**Onderwerp:** RE: Padelbanen geluid

Ik heb intern overleg gehad met een collega die onderzoek doet aan tennisbanen en padelbanen. De gegevens die ik ontving heb ik naast de invoergegevens gelegd die in het onderzoek voor jullie bestemmingsplan zijn gebruikt:

Figuur 5.3: Locaties van benodigde dove gevels vanwege sportgeluid tennispark (rood gearceerd)

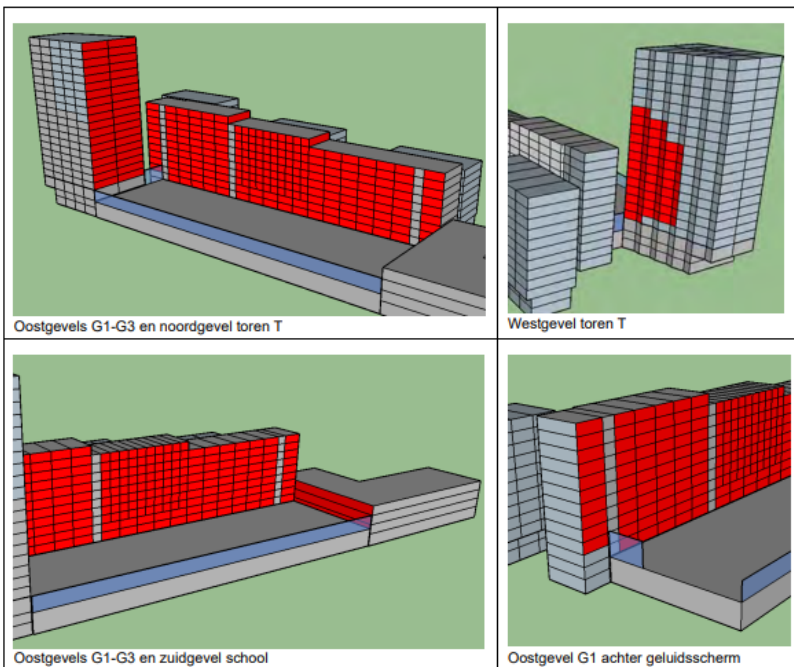
Ik zag dat bij de Westgevel van de Toren niet alle woningen een dove gevel krijgen.

Zou dat een probleem zijn als we uitgaan van padelbanen?

Uitgaande van enkel padelbanen (dus bijvoorbeeld 15-16 padelbanen, in plaats van 8 tennisbanen) gaat dat zeker een probleem geven bij meer gevels binnen het plan, in ieder geval bij de westgevel van de toren.

Maar: indien er slechts 2 padelbanen komen, en daarnaast 7 tennisbanen is de geluidtoename weer erg beperkt. En dan maakt het ook uit waar de padelbanen komen.
